DŮVODOVÁ SPRÁVA

k dodatku č. 1

k zmluve o dielo č. objednávateľa Z-603/6430/2009, č. zhotoviteľa VHS-2009/0307 na uskutočnenie udržiavacích prác na stavbe

„I/11 Čadca – most 204“

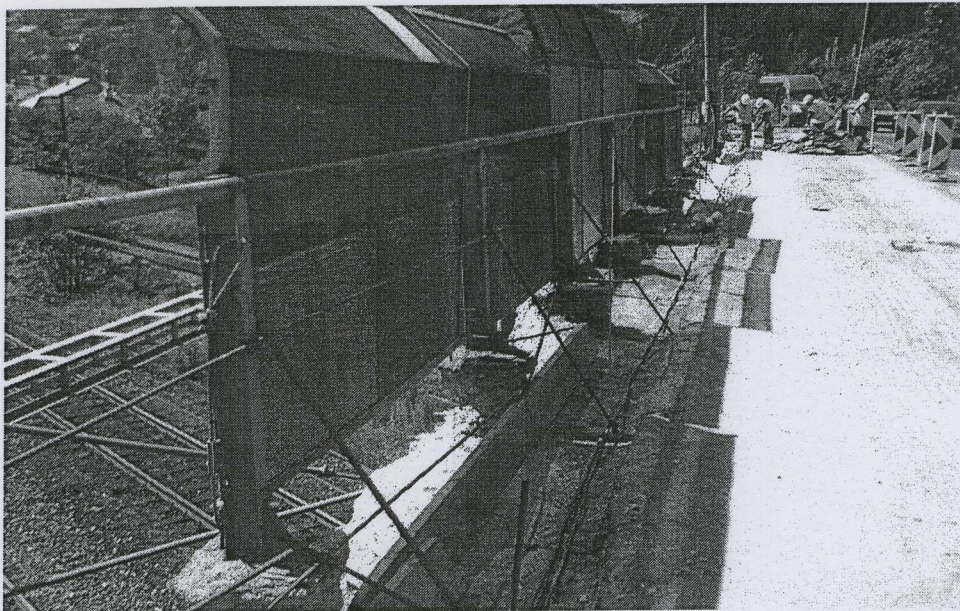
Počas stavebných prác za účasti autorského dozoru bol priamo na stavbe po citlivom odkryvaní jednotlivých konštrukčných vrstiev a častí mosta prerokovávaný technologický postup opravy mosta, pričom si situácia vyžiadala rozhodnutie

autorského dozoru o komplexnom odstránení nesúdržných a rozrušených konštrukcií ríms s vybudovaním úplne novej rímsy, pretože skutkový stav ríms bol rádovo nižší, než s akým projektant uvažoval v PD. Uvedené zmeny sa prejavili vo väčšom množstve vybúraných hmôt a sutí a v navýšení železobetónu na celkovú kubatúru rímsy.

Na druhej strane došlo k zníženiu výmer kotvenia ríms v dôsledku zmeny jej konštrukcie a rozsahu.

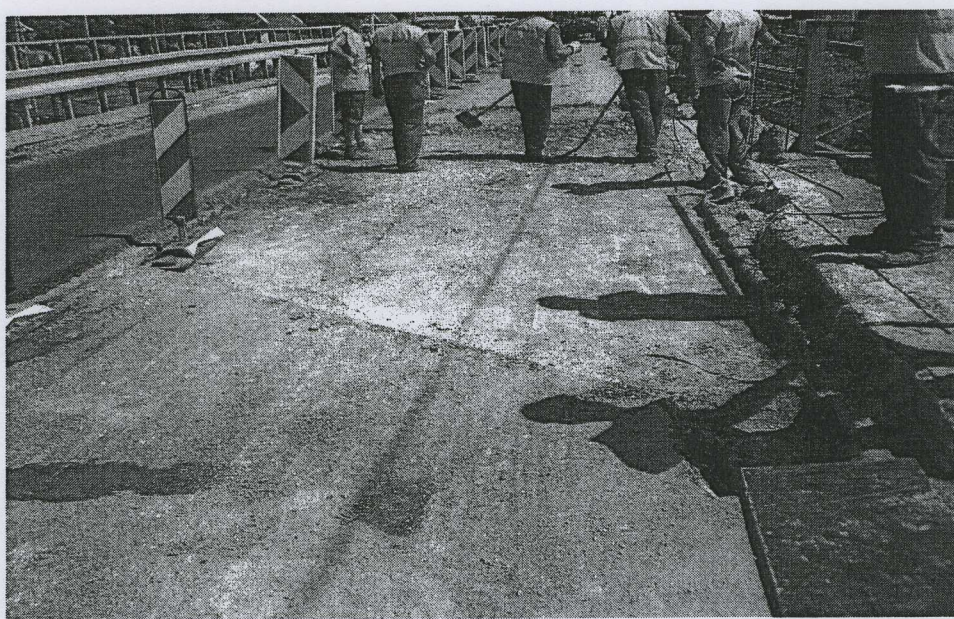
Konštrukcia mostovky vrátane izolácie a vrstvy vyrovnávacieho betónu bola po odfrézovaní živičných vrstiev krytu vozovky taktiež sledovaná autorským dozorom, pričom sa znova za jeho účasti a účasti zástupcov objednávateľa a zhotoviteľa opäť musel upraviť rozsah odstránenia rozrušených a nesúdržných konštrukčných vrstiev, čo sa opäť prejavilo v zvýšených kubatúrach odstránenia a zriadenia týchto vrstiev.

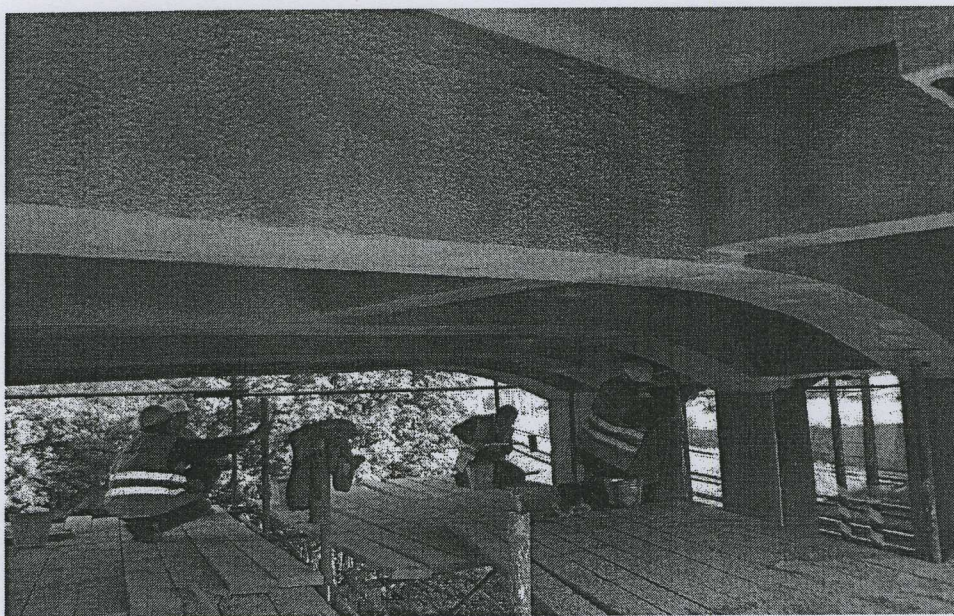
Na podnet OR PZ ODI Čadca zhotoviteľ prác zabezpečil organizovanie dopravy počas výkonu stavebných prác zaškolenými osobami, čím vznikli navyše práce oproti schválenej PD (priložený zápis zo stavebného denníka, list č. 0036891).
